# INFORMIERT

## Kontrolle der Differentialsperre

## Lenkgetriebe LJ 80

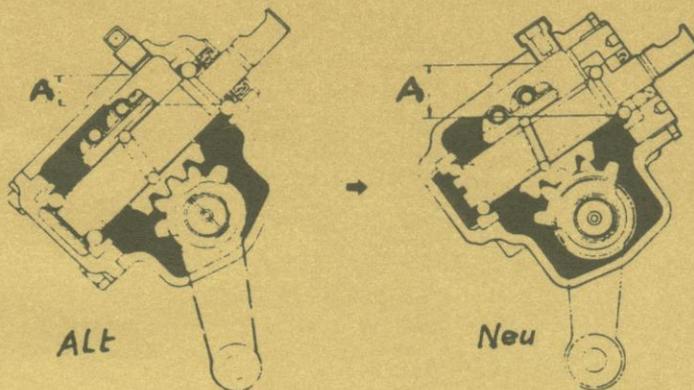
Das LJ 80-Lenkgetriebe wurde ab der Fg. Nr. LJ 80-502724 geändert. Diese Änderung bezieht sich nur auf das äußerliche Lenkgetriebe und den Ölstand "A" (s. Abb.)

Ölstand A: 6 mm alt

Ölstand A: 26 - 28 mm neu

Das neue Lenkgetriebe wird mit einem Blindstopfen versehen, um das Auslaufen von Öl zu vermeiden. Dieser Stopfen ist beim Einbau zu entfernen und mit dem Lüfterstopfen des alten Lenkgetriebes zu ersetzen.

Das Anzugsdrehmoment des Lüfterstopfens beträgt 2 - 5 Nm

## Montageanleitung für Kotflügelverbreiterung LJ 80 / Reifengröße 195SR15

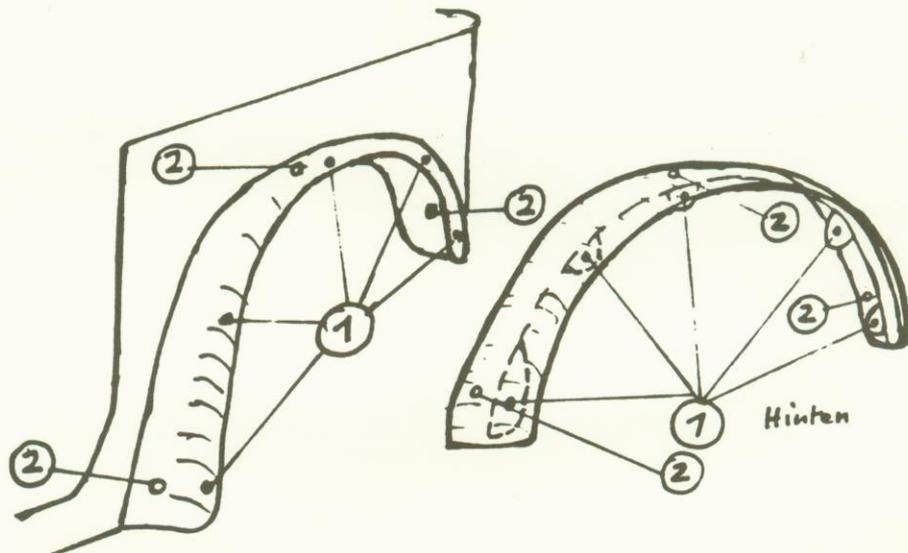
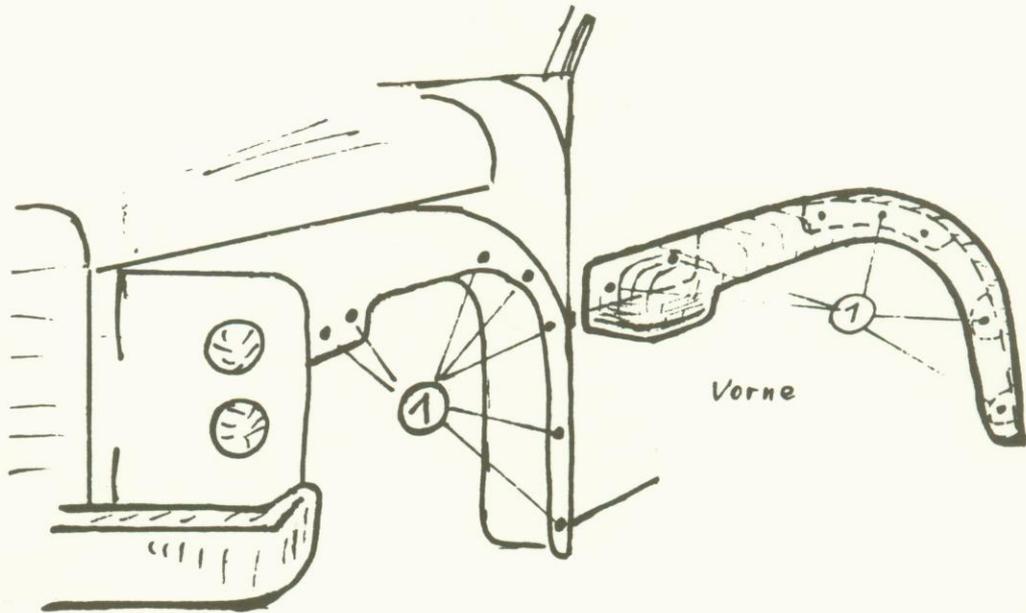
1. Benützen Sie die Kotflügelverbreiterung als Schablone zum Bohren der Löcher.

Für die Schrauben ① einen 6 mm-Bohrer  
 Für die Klammern ② einen 7,5 mm-Bohrer

2. In den Bohrlöchern unbedingt Rostschutzmittel auftragen.

- ① Befestigung mit Blechmuttern u. Blechschrauben.
- ② Befestigung mit Plastic klammern.

Abb. I

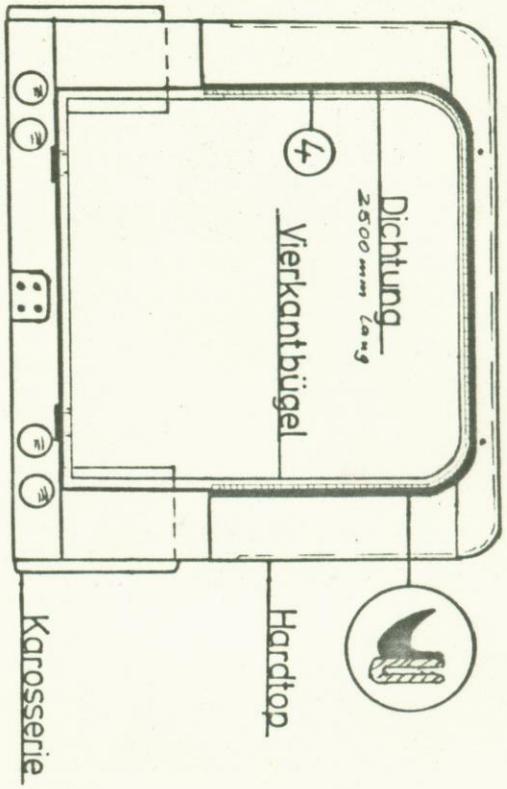
2. Hecktürabdichtung: Hier wird zusätzlich die Dichtung mit Lippe ④ am Hardtopausschnitt angebracht und sofern vorhanden, der Kantenschutz entfernt. (s. Abb. I).

Achten Sie darauf, daß die Dichtung an der Hecktüre fest ist, richtig sitzt und mit der Dichtung ④ abdichtet.

Abb. II

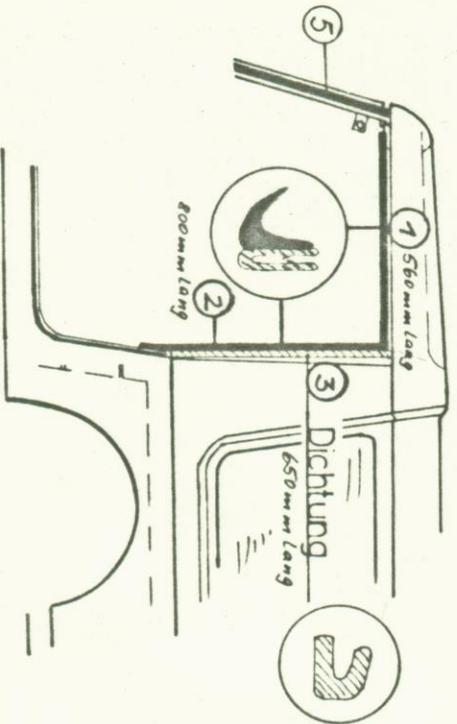
1. Türausschnitt: Der Schutzkantenstreifen ① wird durch eine Dichtung mit Lippe ersetzt. (s. Abb. II und III). Zwischen der Dichtung ② und dem Seitenteil wird ein Moosgummi  $15+7 \times 25 \text{ mm}$  ③ zusätzlich eingeklebt. Dieses ist erforderlich, daß der Türdichtgummi damit abdichtet.

Abb. III

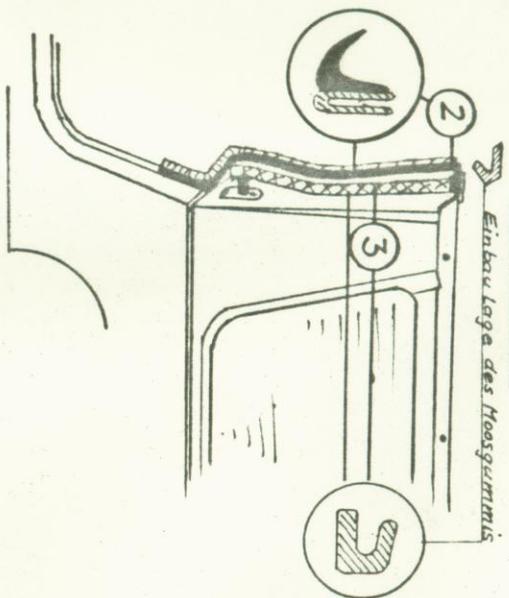
Die senkrechte Dichtung ② wird unten rechtwinklig am Seitenteil weitergeführt, so daß das Wasser nach aussen abfließen kann. (s. Abb. III).

Vorderachsgehäuse LJ 80 ab Fg. Nr. LJ8000519828

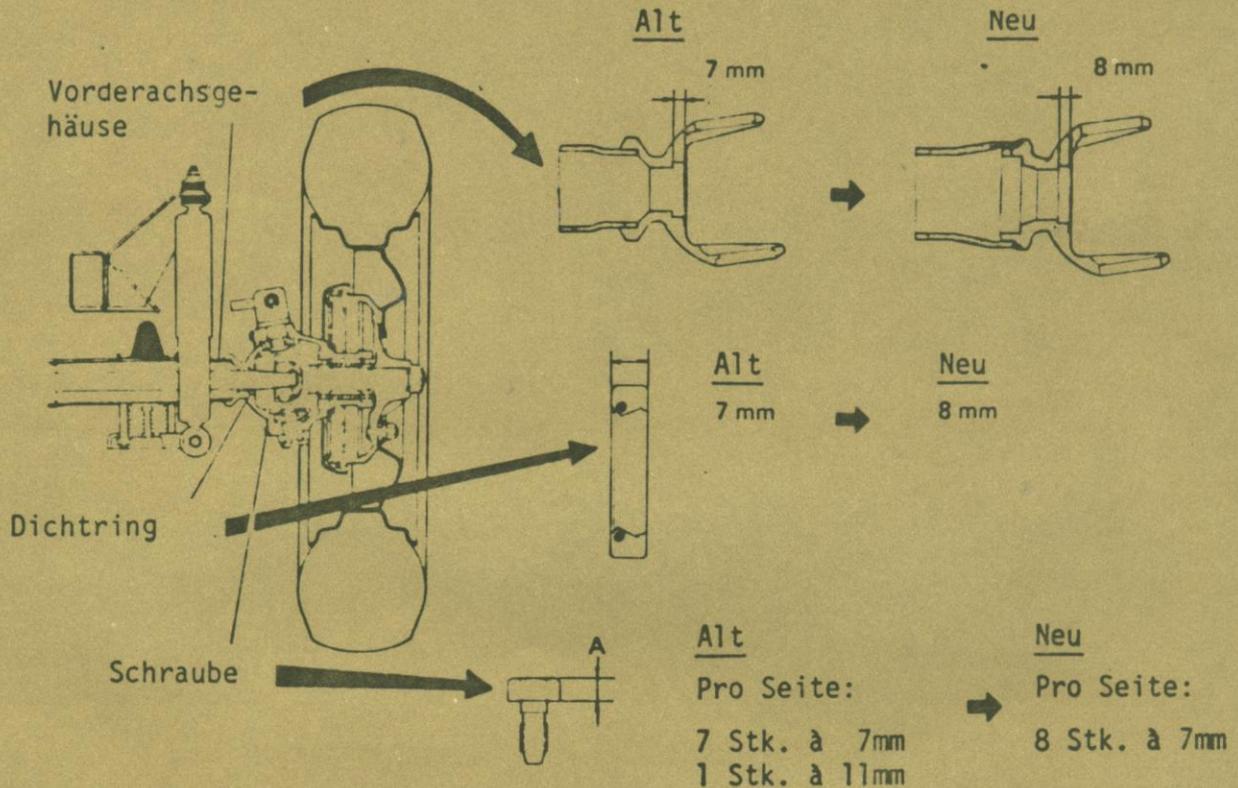
ab o.g. Fahrgestell-Nummer wurde beim LJ 80 das Vorderachsgehäuse im Bereich des Kugelgelenkes modifiziert. Geändert hat sich ebenfalls die Dichtringbreite, sowie die Kopfhöhe der Schrauben.

**Achtung:** Die alten und neuen Teile sind untereinander nicht austauschbar.

Nummer 06 Datum Juni 83 Abteilung T E C H N I K Bereich Fahrwerk/Karosserie  
Motorhaube LJ 80

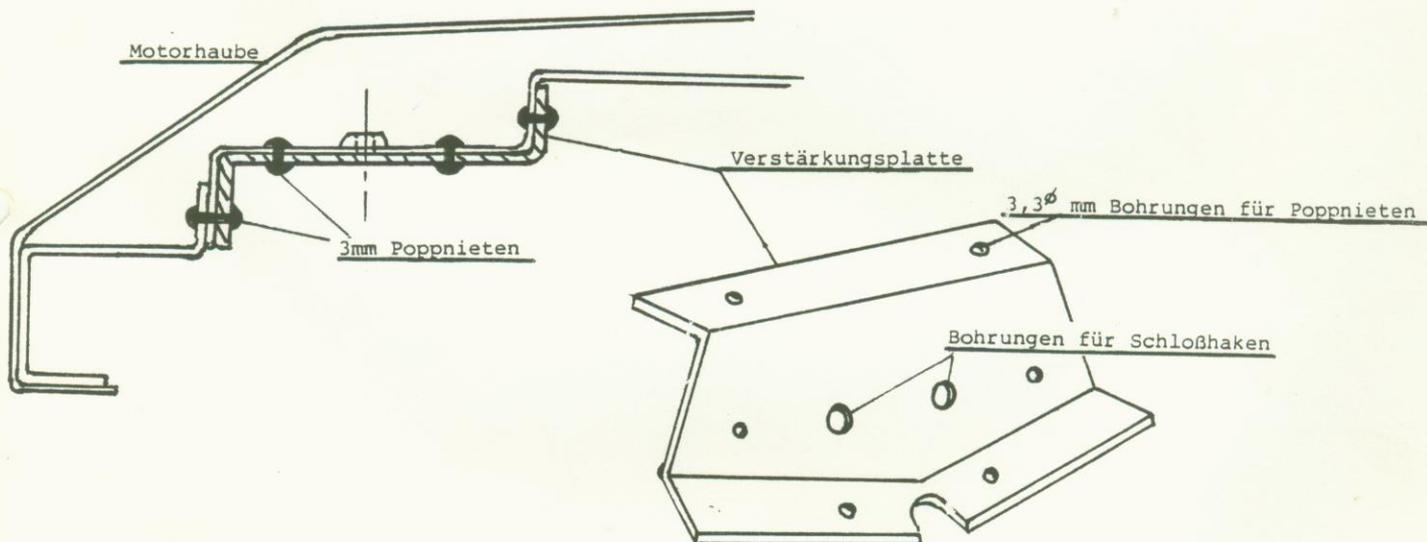
es sind uns beim Fahrzeugtyp LJ 80 Fälle bekannt geworden, bei denen durch Korrosion und starke Beanspruchung der Fahrzeuge (häufiger Geländeeinsatz) an der Befestigung des Schloßhakens der Motorhaube Anrisse des Blechs aufgetreten sind.

Um eine sichere und einfache Reparatur dieses Schadens zu ermöglichen, sind von SUZUKI JAPAN Verstärkungen entwickelt worden, die nachträglich eingemietet werden können.

Wir bitten Sie also bei allen Fahrzeugen, die Ihre Werkstatt aufsuchen, eine Sichtkontrolle dieser Befestigung vorzunehmen und bei Beschädigung die Verstärkung laut Skizze einzubauen.

Modifikation der Ausgleichscheiben und Distanzbüchsen des vorderen und hinteren Differentiales "SJ 410" und "LJ 80"

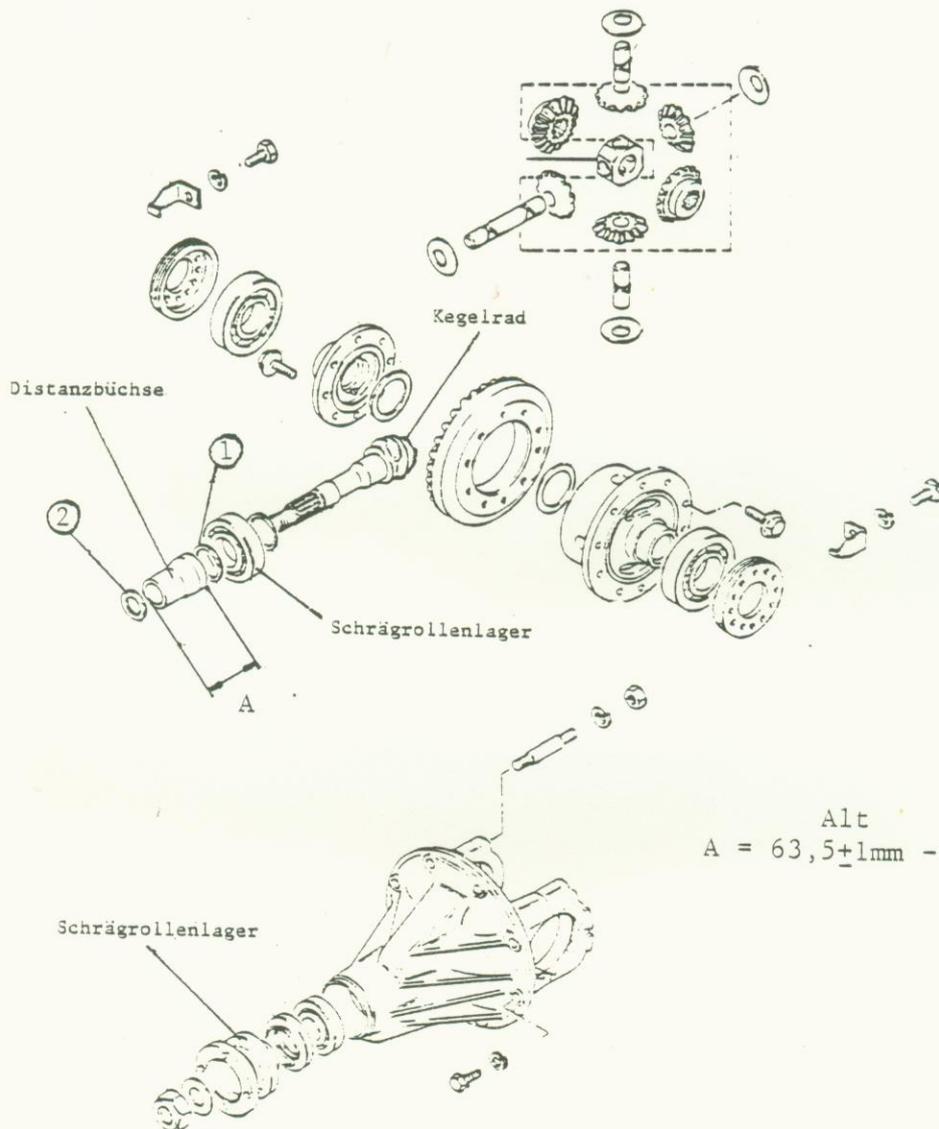
Die Ausgleichscheiben ① werden bei Verwendung der Distanzbüchse 27315-63201 nur noch zwischen dem Schrägrollenlager und dem Kegelradkopf verwendet.  
Die Kegelradlagervorlast wird mit den Ausgleichscheiben ② eingestellt.

Alt                      Neu  
A = 63,5 $\pm$ 1mm - 62,65 $\pm$ 0,07mm Länge

Die neue Distanzbüchse kann unter Verwendung der Ausgleichscheiben ② bei einer Reparatur gegen die alte Distanzbüchse ersetzt werden.
